Service Bulletin SB21000003

NIKOLATESLA SWITCH FILTERING VERSION: glass and filter tank not aligned

Defect claimed: The glass is not linear near the filter tank / Difetto lamentato: il vetro non è allineato in prossimità della vasca filtri

ANF0132482 technical drawing / disegno ingombri

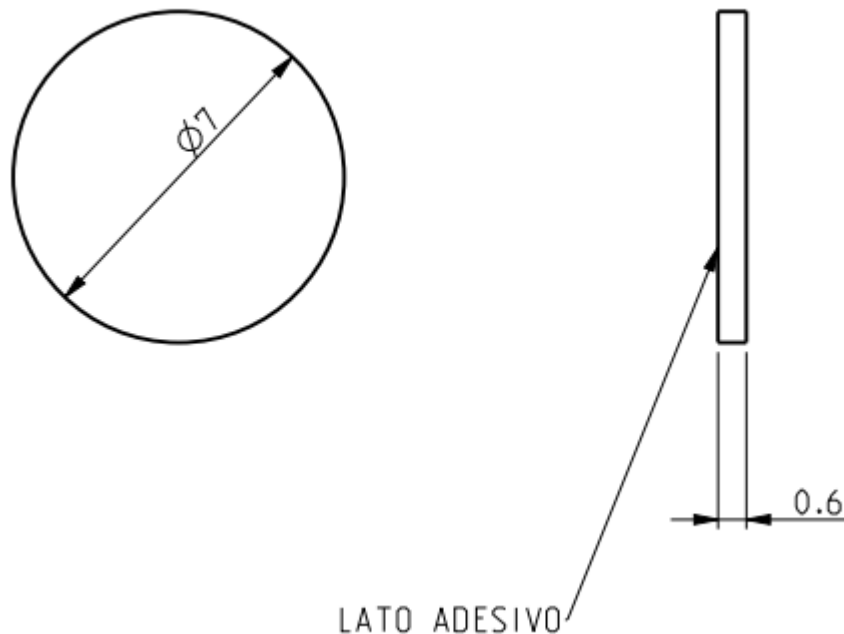
Remove the cover and apply nr 12 ANF0132482. Each rubber pad has a thickness of 0.3mm, so you have to put 3 one on top of the other on each peak of the cover in order to reach the necessary thickness. Put the cover back in place. follow the indications illustrated below. /

Order nr 12 pieces of code
ANF0132482 / Ordinare nr 12
pezzi del codice ANF0132482
